**DOSSIER DE DEMANDE DE PROLONGATION DE LA DUREE
D'EXPLOITATION**

Installation de Stockage des Déchets Non Dangereux des Aucrais (14)

RAPPORT DU COMMISSAIRE ENQUETEUR

PROLONGATION DE LA DUREE D'EXPLOITATION

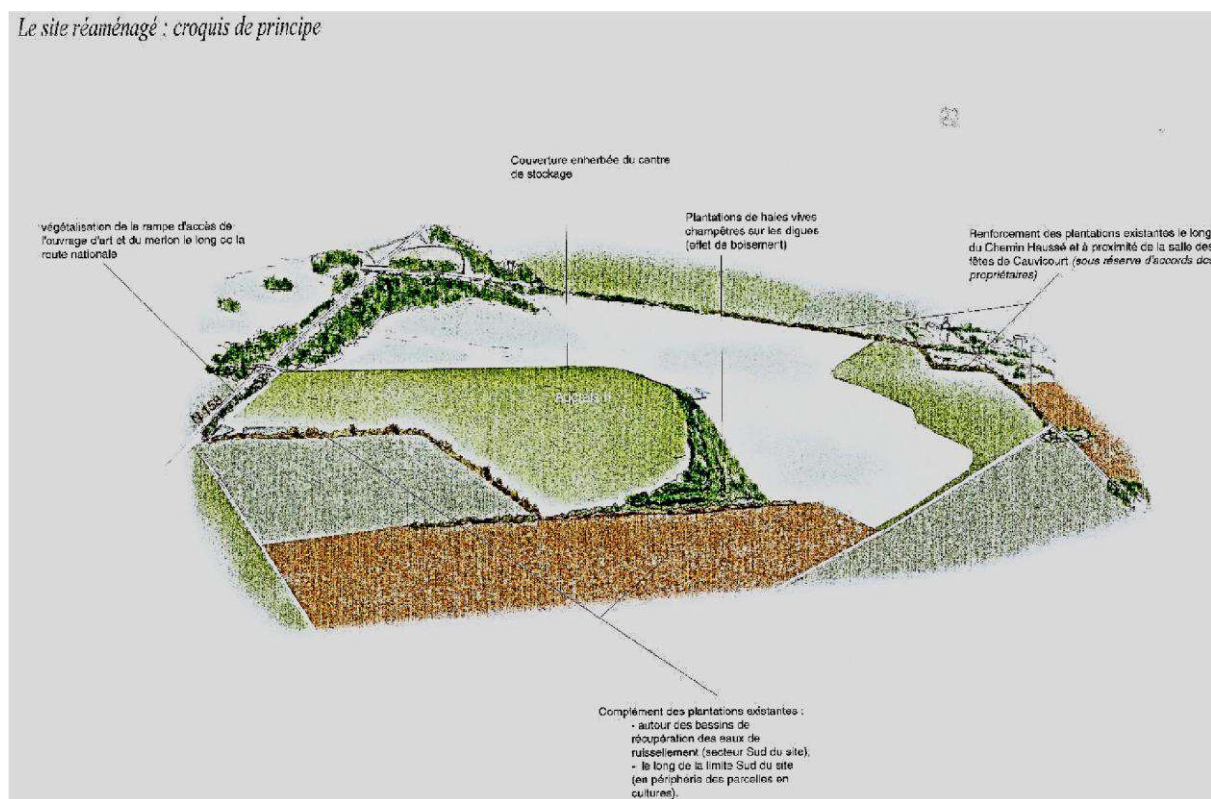
Nota : Il a été vérifié par le Commissaire Enquêteur, sur le site de Cauvicourt et de Bretteville le Rabet, directement impactés par les envols lors des coups de vent dominant (janvier 2023- tempête Gerard), que des déchets plastiques pouvaient joncher les jardins et les champs à l'aval dynamique des coups de vent sur le site en cours d'exploitation. Il a été constaté que des équipes de personnes disposant de

véhicules et d'uniformes Suez circulaient dans ces zones et collectaient les déchets directement accessibles (hormis au sommet des arbres dans les propriétés privées non accessibles).

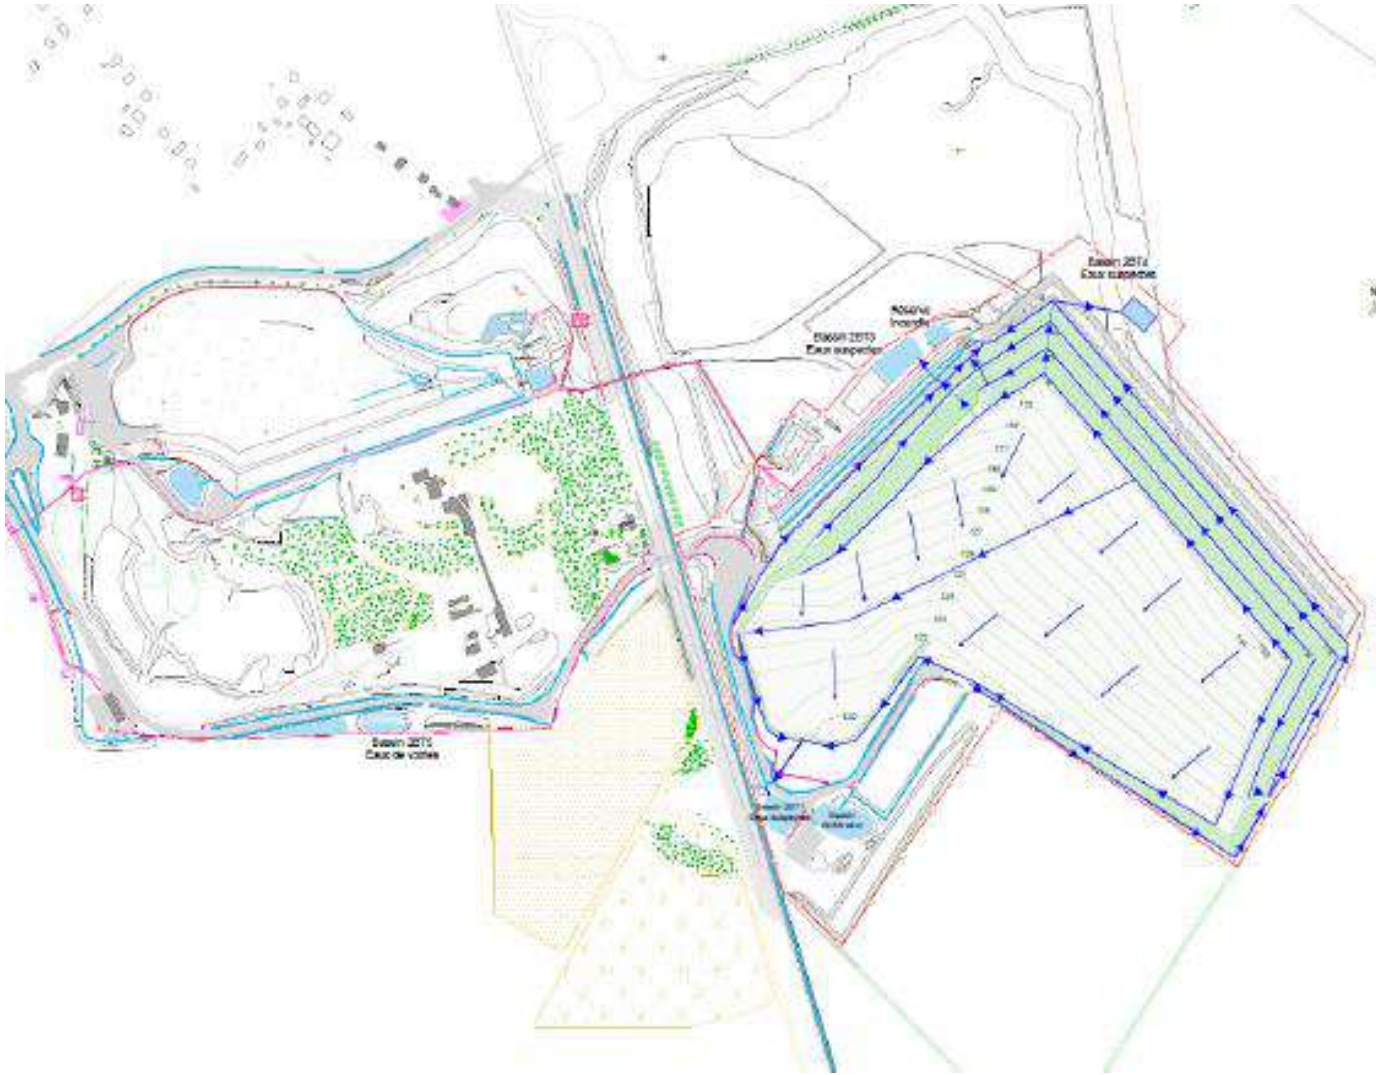
- Le dossier doit décrire le cheminement des eaux de ruissellement interne jusqu'à la pluie centennale ainsi que les conséquences associées sur le milieu naturel. –

Le Commissaire Enquêteur souligne l'importance de la prise en compte de la pluie centennale et d'une durée suffisante de type 48 h ou 72 h, et pas seulement les épisodes paroxysmaux de 1 h.

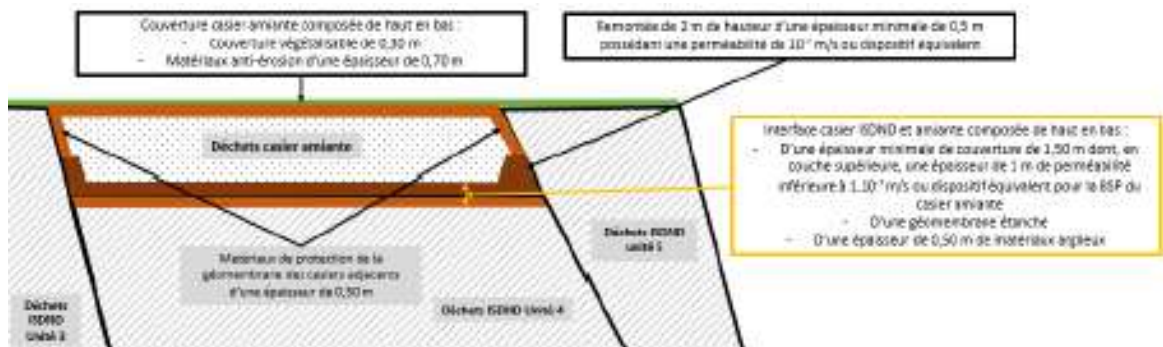
- *Pour ce qu'il en est des différentes durées d'exploitation du « casier amiante », le dossier technique précise qu'il y a une gestion différenciée organisée, avec en particulier, la mise en place d'une structure de confinement adaptée, ce qui entraîne une continuation d'exploitation après adaptation du site.*

L'exploitation du casier amiante pourrait débuter dès autorisation et se poursuivre jusqu'en 2035 au rythme d'un apport prévisionnel de 5000 t/an tel que demandé dans le DDAE. Ce rythme d'apport correspond aux prévisions de productions de déchets d'amiante sur la zone de chalandise demandée dans notre projet.
